Modulo per la presentazione delle osservazioni per i piani/programmi/progetti sottoposti a procedimenti di valutazione ambientale di competenza statale

ID: (n.9273) Documenti procedura di Valutazione Impatto Ambientale (PNIEC-PNRR)

“Impianto Eolico di potenza nominale 48 MW da realizzarsi in comune di Manciano (GR), loc. Montauto”

Abbildung 7: Trefferhäufigkeiten [1/m²] bei Rotorblattbruch. Rotorblattradius schwarz gestrichelt.

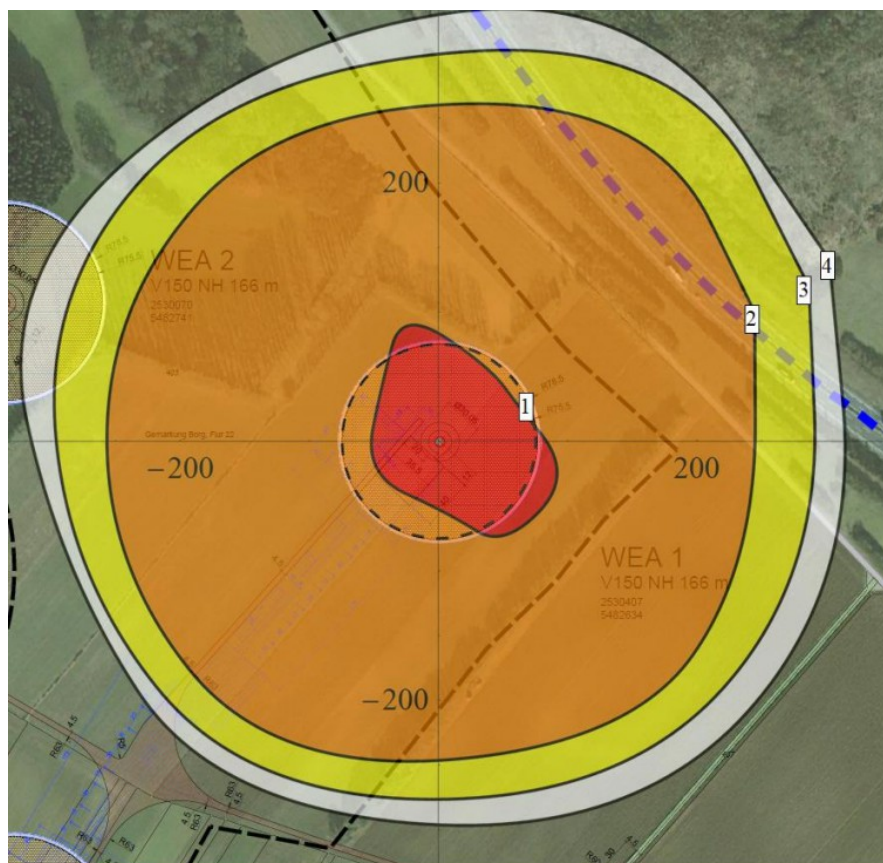
Trattamento insufficiente della valutazione del rischio per la salute della popolazione da rottura e staccamento di elementi rotanti, e di ribaltamento delle torri eoliche.

Tale rischio richiede un'analisi con mezzi teorici e numerici aggiornati, corrispondenti allo standard ingegneristico attuale, delle aree di rischio e della loro coincidenza con case, magazzini e strade percorsi dal pubblico.

Lo studio di impatto ambientale tratta tale rischio (Relazione Tecnica Generale, codice elaborato R03 - 2799_5186_MAN_PD_R11_Rev0_GittataMassima) in modo semplicistico adducendo riferimenti bibliografici superati, mentre lo standard internazionale attuale di trattamento ingegneristico consiste in simulazioni numeriche, dove si tiene conto anche delle condizioni di ventosità. Un esempio tratto da ([Gutachtliche Stellungnahme \(uvp-verbund.de\)](#)), p. 26) per un aerogeneratore comparabile a quello da progetto, illustra il fatto, che il rischio reale è molto più importante di quanto riportato nello studio di impatto ambientale sotto esame.

Esempio per il trattamento del rischio per la salute umana dal distacco di pezzi di una pala. La zona arancione è quella da considerare da “zona di rispetto”, dove non si dovrebbero trovare luoghi di frequentazione quotidiana dall'uomo (abitazioni, luoghi di lavoro, strade, linee di ferrovia ...).

In conclusione, è necessario analizzare il rischio per la salute pubblica da rottura e distacco di una pala, da distacco di pezzi di una pala e da ribaltamento della turbina con procedimenti ingegneristici aggiornati e rivalutare le posizioni degli aerogeneratori.

Analizzare il rischio per la salute pubblica da rottura o distacco di una pala e da ribaltamento della turbina con procedimenti ingegneristici aggiornati e rivalutare le posizioni degli aerogeneratori.
